改善箇所説明図②

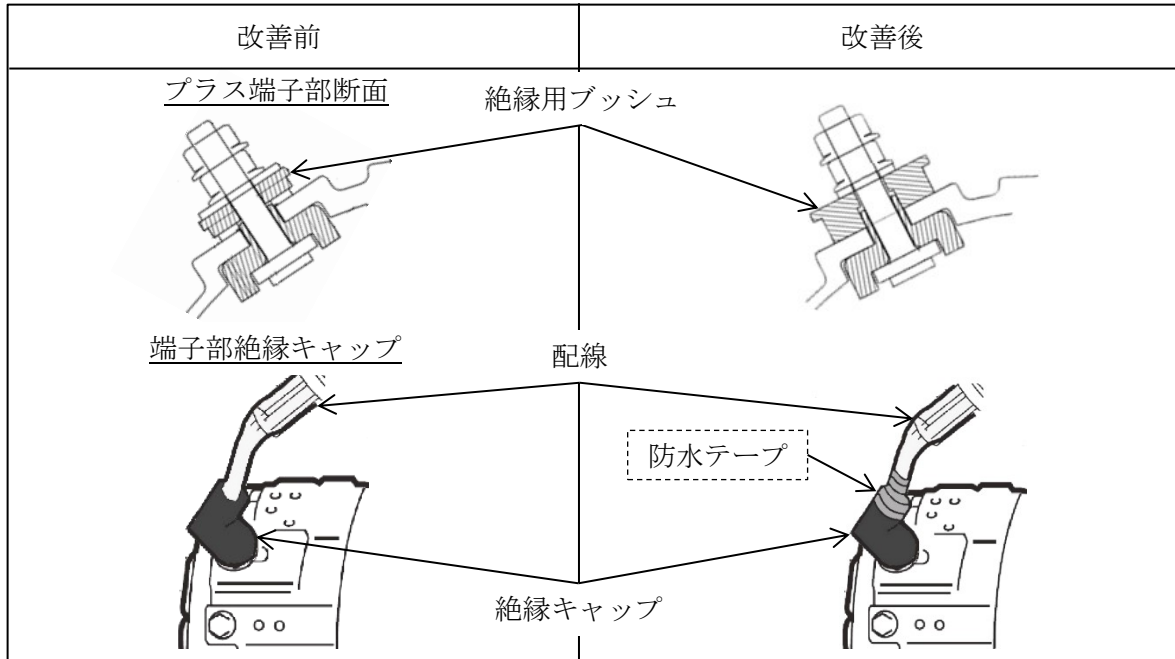
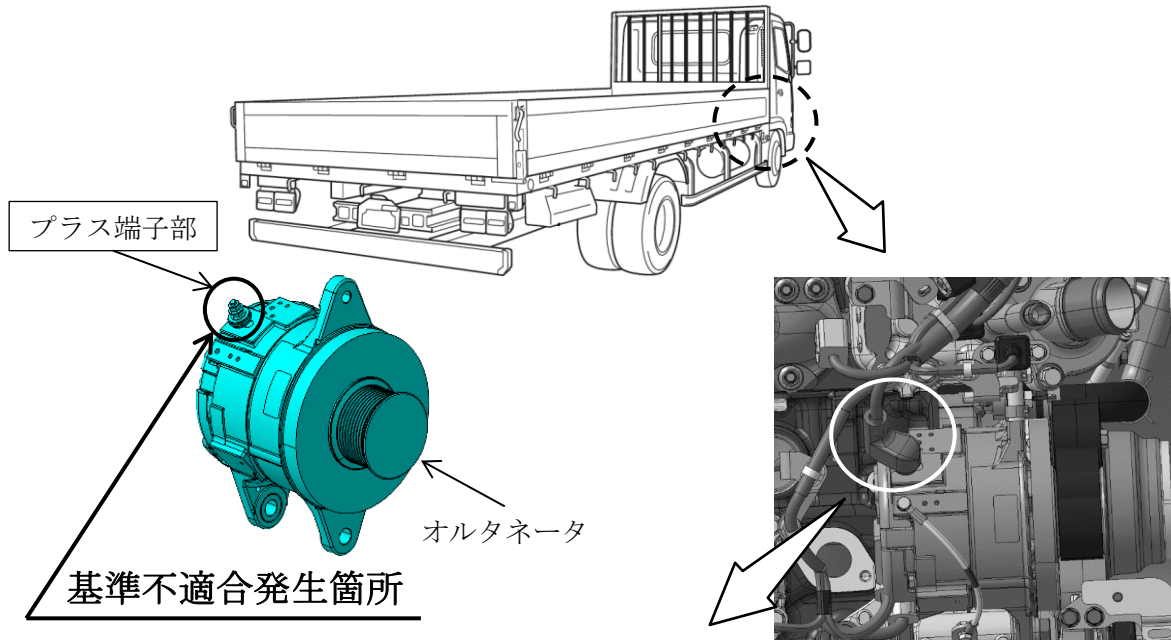
中型トラックにおいて、60A仕様のオルタネータプラス端子部の絶縁用ブッシュ形状が不適切なため、融雪剤等を含んだ水分が当該端子部とオルタネータ本体の間に付着すると漏電が発生するものがある。そのため、バッテリー充電警告灯が点灯し、当該端子付近が焼損することで充電不能となり、エンジンが停止するおそれがある。

全車両、プラス端子部を対策品に交換するとともに、端子部配線の絶縁キャップに防水テープを追加する。
 なお、端子部配線に腐食が認められる場合には補修用配線に交換する。

識別：改善済車両にはネームプレートの右中央部に白ペイントを塗布する。
